[改善箇所説明図]

不具合発生箇所

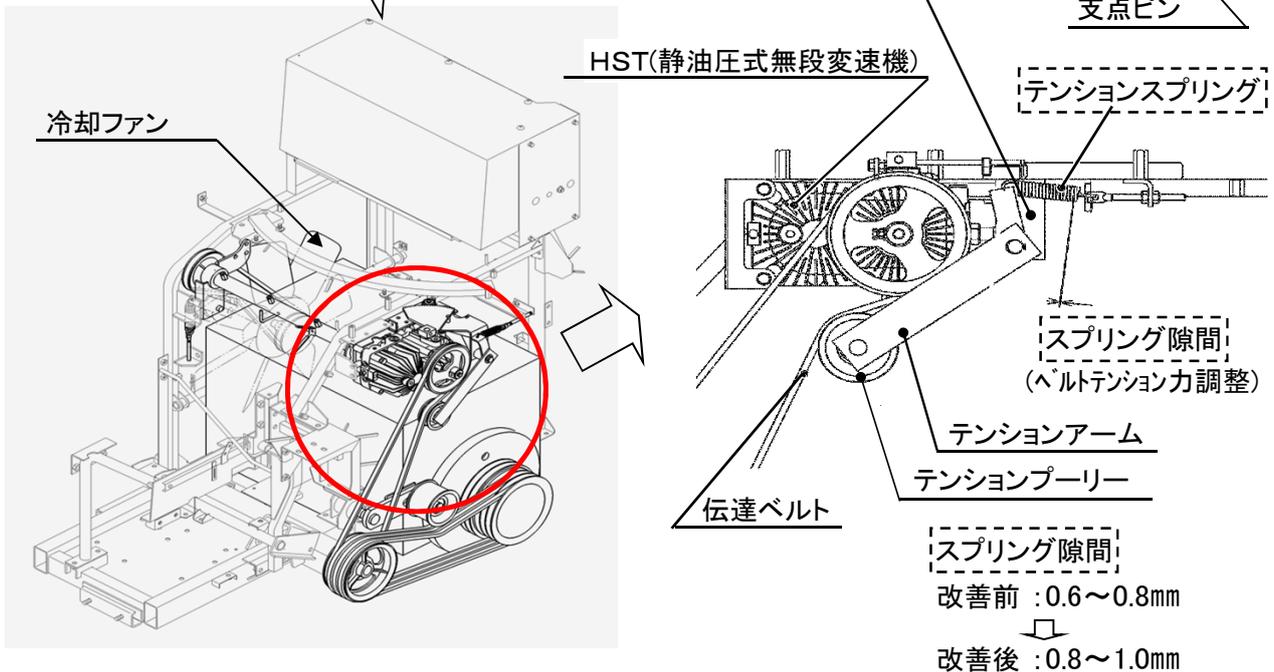
刈取脱穀作業車のエンジン冷却ファン駆動用HST(静油圧式無段変速機)において、伝達ベルトに張力をかけるためのテンションアームの支点ピンの製造指示が不適切なため、テンションプーリーが傾いているものがある。また、HST(静油圧式無段変速機)を駆動させるベルトの張力の設定が不適切なものがある。

そのため、伝達ベルトがテンションプーリーから外れ、そのままの状態で使用を続けると、冷却ファンが駆動されず、最悪の場合、エンジンがオーバーヒートに至るおそれがある。

全車両、支点ピンを溶接しているステータCOMPを良品に交換するとともに、ベルトの張力を規定値に調整する。

テンション支点ピン先端に白色ペイントを塗布する。
